Avis délibéré
de la Mission régionale d'autorité environnementale
Provence-Alpes-Côte d'Azur
sur la révision générale du plan local d'urbanisme (PLU) de
Gorbio (06)

N° MRAe
004726A PP

Figure 2: carte de la TVB communale. Source : OAP thématique de la TVB.

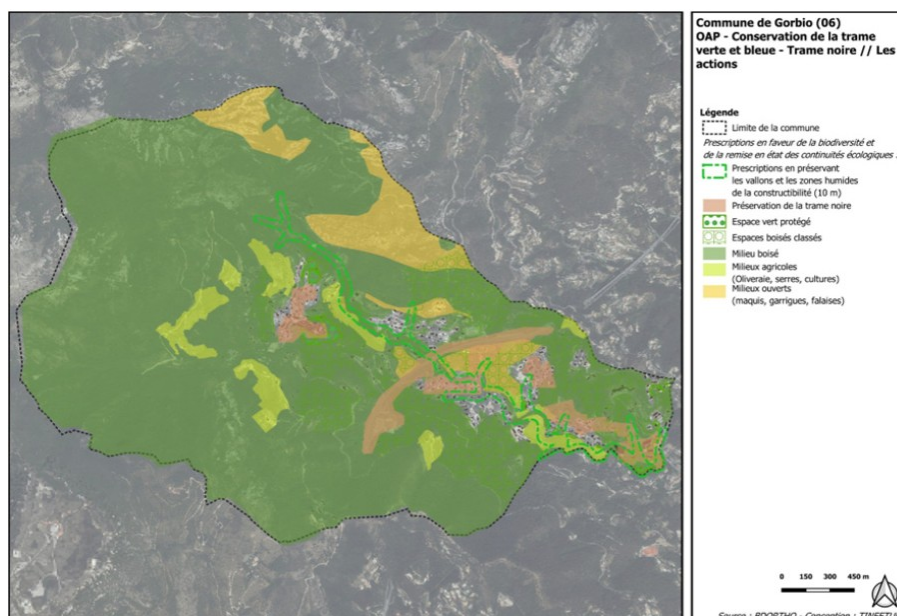
Le rapport n'explique pas comment les réservoirs de biodiversité et corridors écologiques ont été déterminés (adaptation de la TVB du SRADDET pour tenir compte des enjeux locaux, identification de lieux de présence et de reproduction d'une espèce remarquable, d'habitats d'intérêt communautaire, de zones naturelles, agricoles ou forestières de grande étendue et non fragmentées...).

La carte de la TVB communale ne figure pas les continuités écologiques (réservoirs de biodiversité et corridors écologiques) et ne précise pas leurs objectifs de préservation ou de remise en bon état.

Concernant la trame aquatique, les zones humides ne sont pas représentées sur la TVB communale.

La cohérence avec l'objectif du PADD qui vise à « *maintenir, protéger les réservoirs de biodiversité et les corridors écologiques formant la trame verte, la trame bleue et la trame noire* » est insuffisamment justifiée.

La MRAe recommande d'expliquer comment les réservoirs de biodiversité et corridors écologiques ont été déterminés, de figurer ces éléments (y compris les zones humides) sur la carte de la trame verte et bleue et de traduire leurs objectifs de préservation ou de remise en bon état.
